HOTELLERIE DES LAQUETS
RESTRUCTURATION ET EXTENSION

Avis hydrogéologique

Avis hydrogéologique
complémentaire sur la ressource en
eau alimentant le Pic du Midi de Bigorre
suite à la réhabilitation de l'Hôtellerie des
Laquets (65)

Note descriptive système d'assainissement

Plan des réseaux d'assainissement

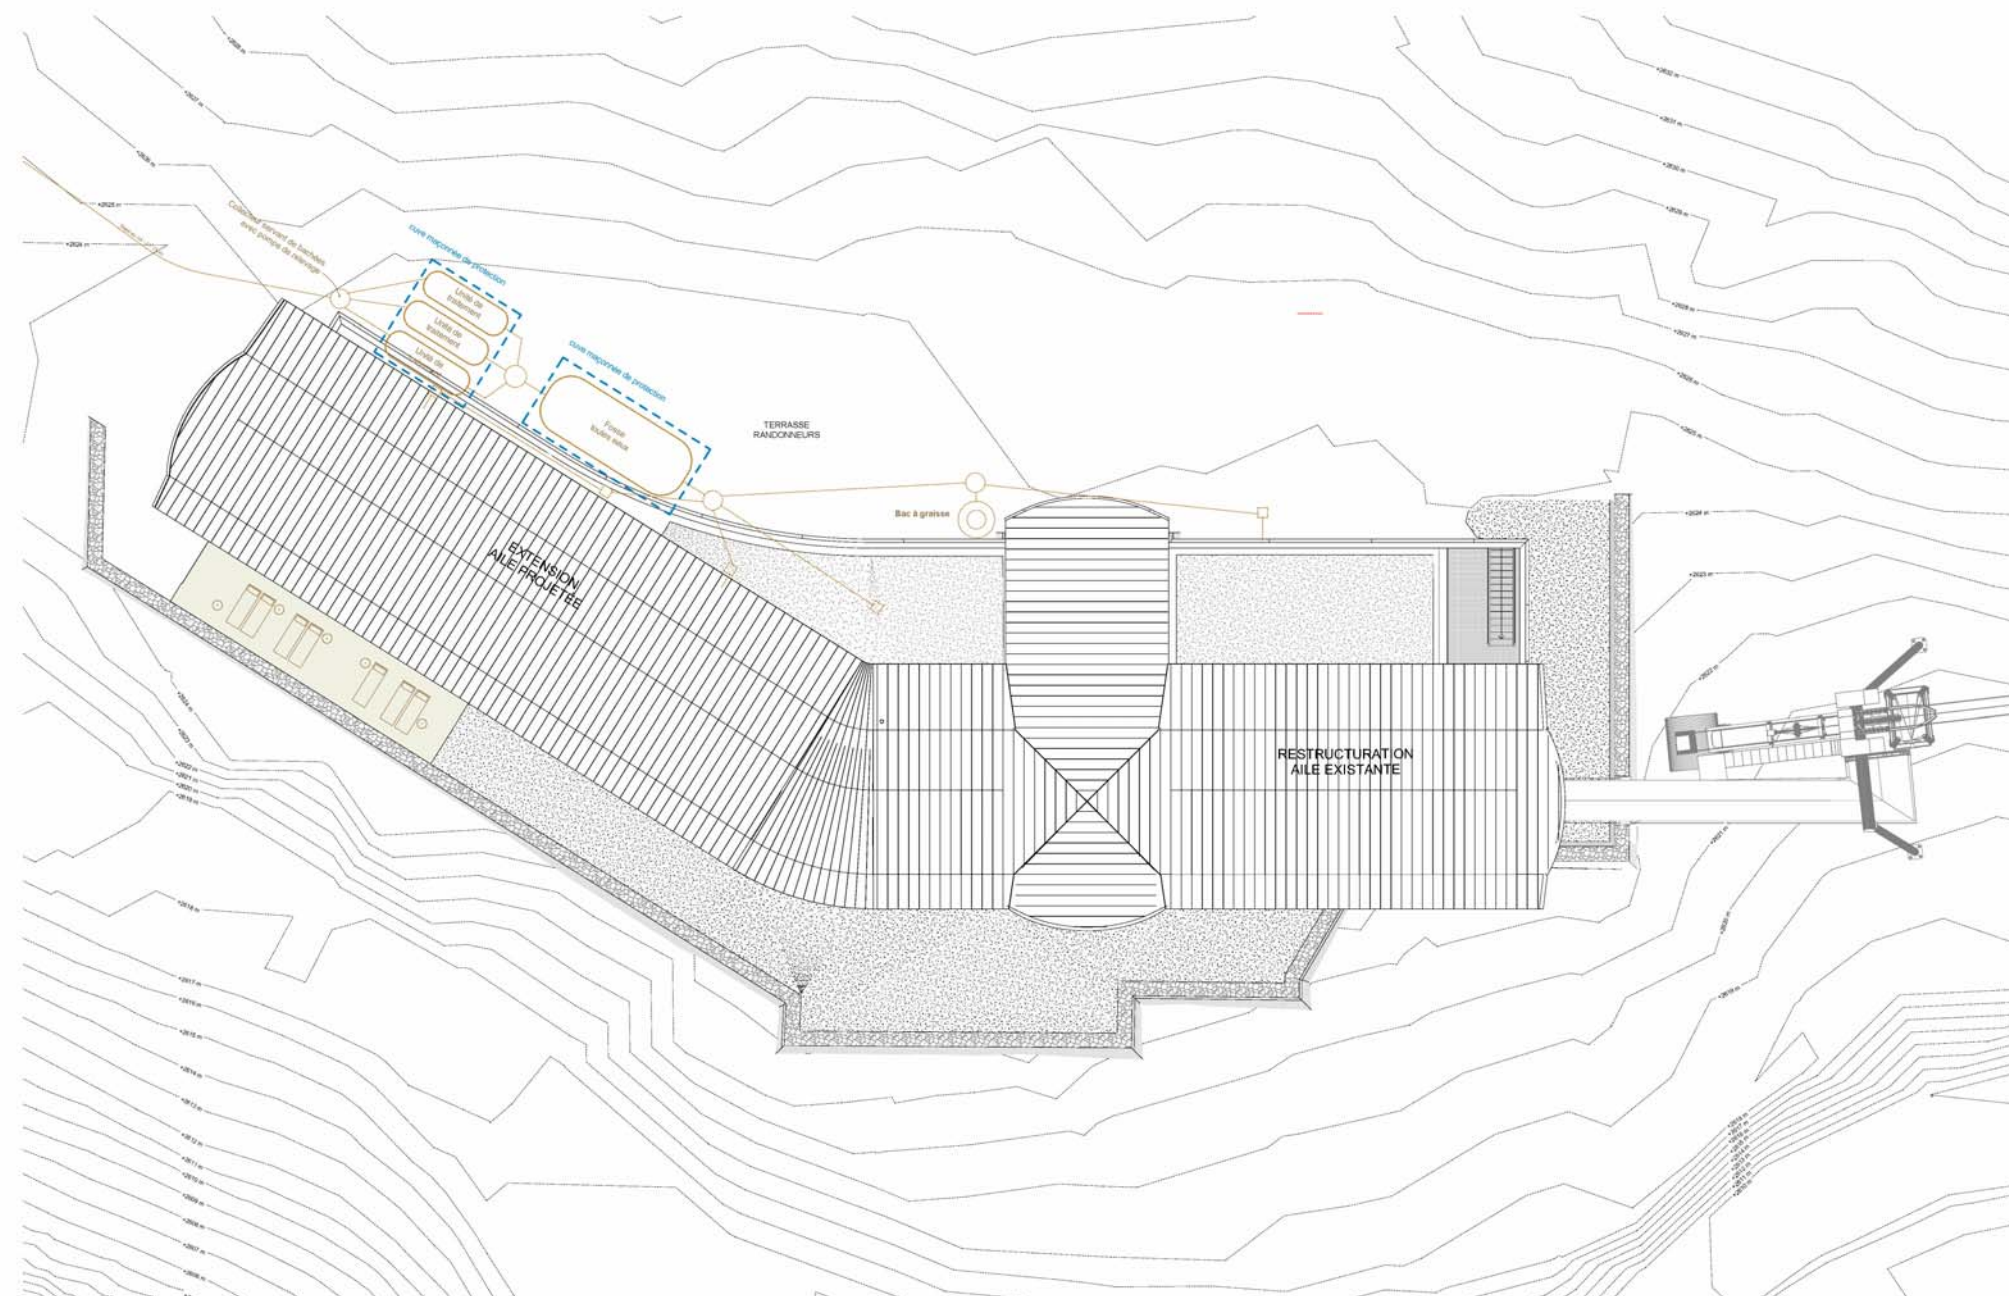
- Afin de sécuriser le dispositif d'assainissement proposé, nous conseillons la mise en place de cuves maçonnées étanches autour de toutes les cuves d'assainissement PEHD pour éviter tout éventuel déversement d'eaux non traitées dans le sous-sol, en cas de dysfonctionnement.

- Des capteurs de présence d'eau dans ces cuves périphériques de secours, permettront de détecter tout dysfonctionnement, et permettre une intervention rapide pour identification et réparation des défauts.

- Les eaux traitées seront refoulées avec une pompe de relevage, jusqu'au col des Laquets, via une canalisation enterrée. Le point de rejet se fera en contrebas du col, au niveau d'un pierrier inaccessible, à forte déclivité. Une adaptation de la zone de rejet devra être envisagée afin d'éviter le visuel sur l'effluent refoulé lors de la vidange du poste de refoulement. Le rejet vers le milieu superficiel devra faire l'objet d'une autorisation par le propriétaire de la parcelle située sur la commune de Bagnères de Bigorre et par l'ARS et DDT des Hautes Pyrénées.

Une fois les eaux traitées, celles ci sont collectées dans une fosse tampon formant bache de **2000L** avec pompe de relevage pour rejet périodique de cette eau épurée au niveau du col des Laquets, hors du bassin versant du lac d'Oncet,

Le point de rejet à la demande de l'hydrogéologue se fera en contrebas du col, au niveau d'un pierrier inaccessible et non visible (très forte déclivité).

Le site identifié pour installation du système d'assainissement étant dans l'emprise du périmètre de protection de la source d'eau potable que représente le lac d'Oncet, il sera mis en place une cuve maçonnée étanche autour de toutes les cuves d'assainissement PEHD pour éviter tout éventuel déversement d'eaux non traitées dans le milieu en cas de dysfonctionnement.

Dysfonctionnement qui pourra rapidement être détecté car sera dans le même temps mis en place des capteurs de présence d'eau dans ces cuves périphériques de secours, permettant une possible intervention rapide pour identification + réparation des défauts.

**Note sur dispositif
d'Assainissement
Avis SPANC**

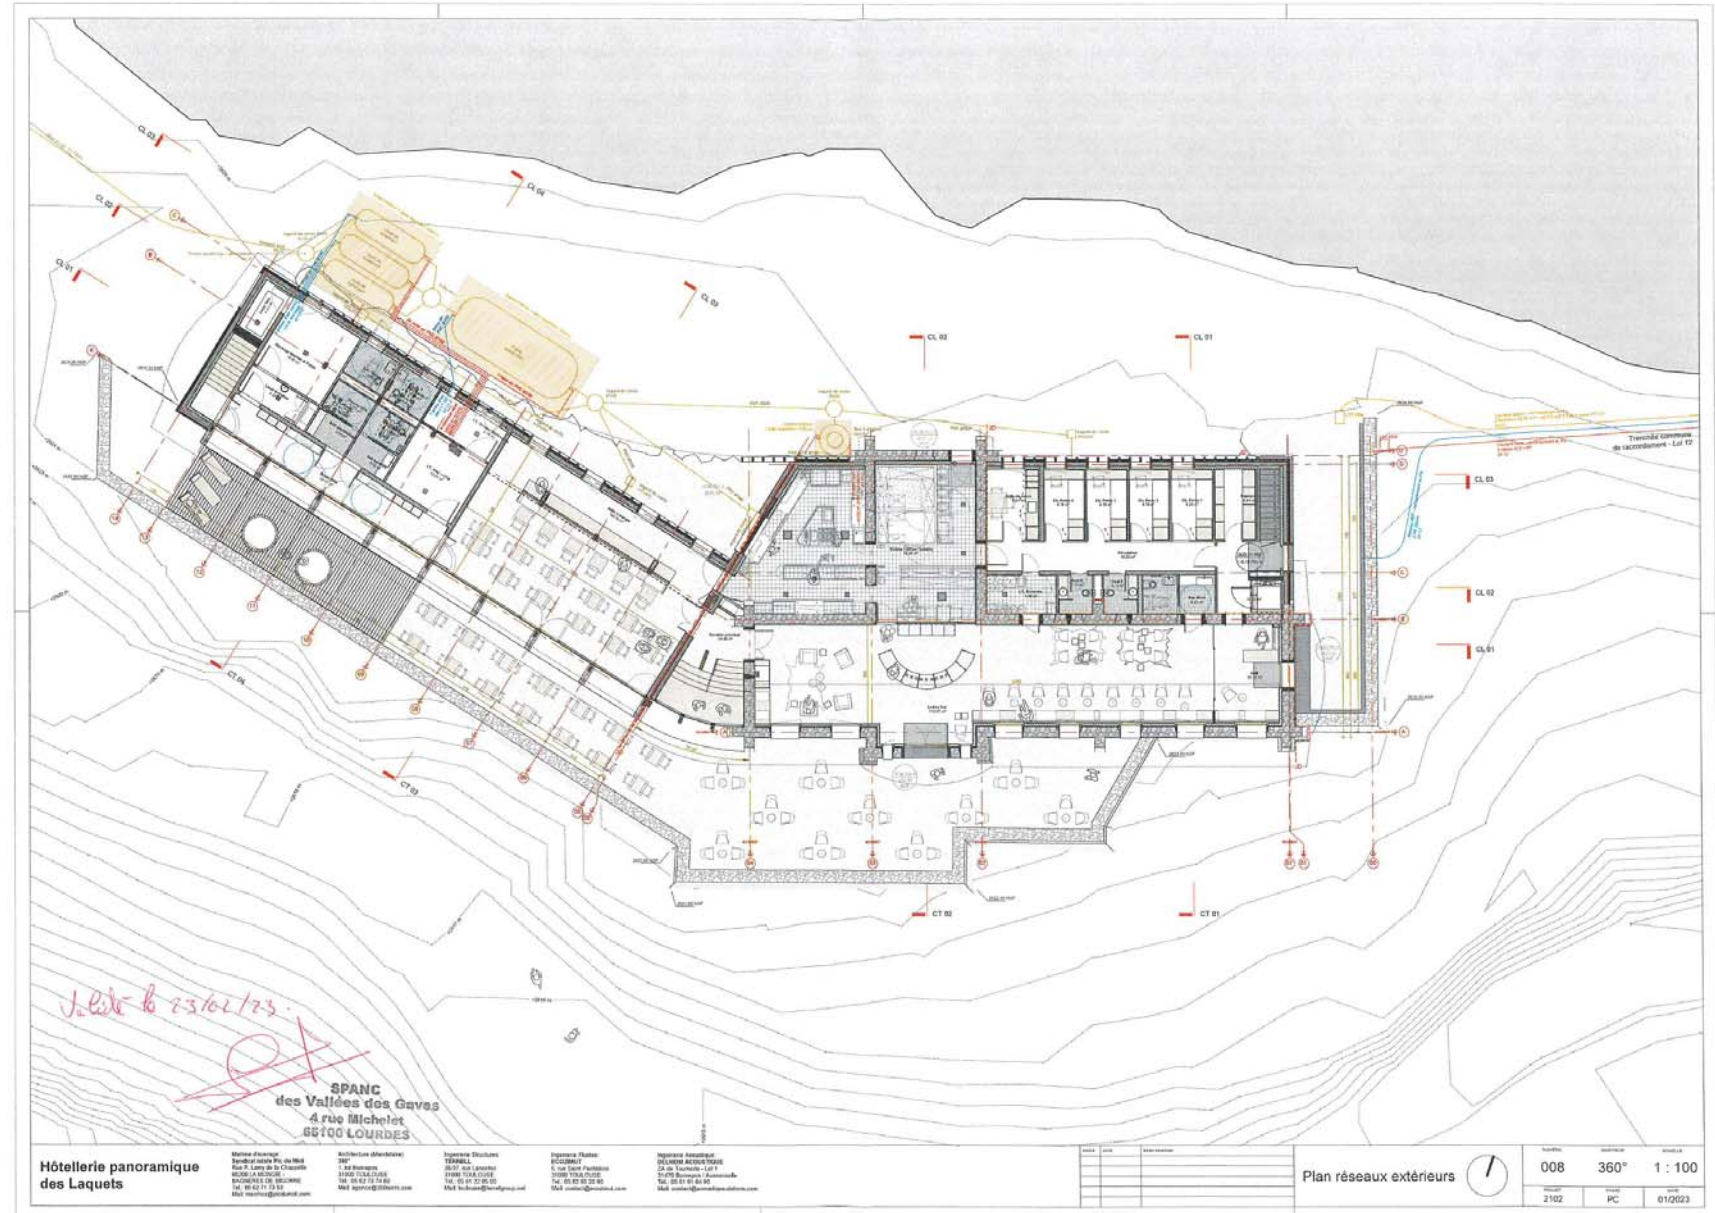
Le dispositif d'assainissement sera dimensionné pour traiter environ 10 000 litres d'eau usées par jour soit 67 équivalent-habitants (note de calcul du Ecozimut). Il est envisagé la pose d'un filtre compact dimensionné pour 65 à 70 équivalent-habitants. Un séparateur de graisses et féculés de type 6 de la marque Techneau sera posé pour le prétraitement des eaux de la cuisine. L'effluent traité en sortie de la filière devra être en accord avec les normes de rejet et de rendement épuratoire indiquées dans l'arrêté du 21 juillet 2015 relatif aux dispositifs d'assainissement. Il devra être entretenu régulièrement conformément aux préconisations du constructeur.

Pour le traitement des eaux de cuisine, un bac à graisse doit être installé et correctement dimensionné en fonction du nombre de repas mais aussi des contraintes d'entretien (accès limité avec la neige).

L'effluent traité sera évacué sur le versant nord, parcelle P 84, commune de Bagnères de Bigorre, hors bassin versant du lac d'Oncet (environ 150 mètres). Un poste de refoulement sera installé et une canalisation conduite jusqu'à la crête. Une adaptation de la zone de rejet doit être envisagée afin d'éviter le visuel sur l'effluent refoulé lors de la vidange du poste de refoulement. Le rejet vers le milieu superficiel doit faire l'objet d'une autorisation par le propriétaire de la parcelle P 84 située sur le territoire administratif de la commune de Bagnères de Bigorre et par les autorités compétentes (ARS, DTT, communes...).

Avant l'achèvement des travaux, le pétitionnaire s'engage à s'adresser à notre service afin que celui-ci procède, avant recouvrement, au contrôle de bonne exécution. Ces travaux devront être conformes au projet, au plan de masse joint et au DTU 64.1 d'août 2013 concernant les prescriptions techniques applicables. **En l'absence du contrôle de bonne exécution, une non-conformité sera émise sur l'installation. De plus, une procédure de mise en conformité sera engagée avec une contre visite de 250 € (article 16 du règlement de service).**

AVIS : Favorable en tenant compte des observations citées ci-dessus et plus particulièrement des autorisations pour le rejet de l'effluent traité.
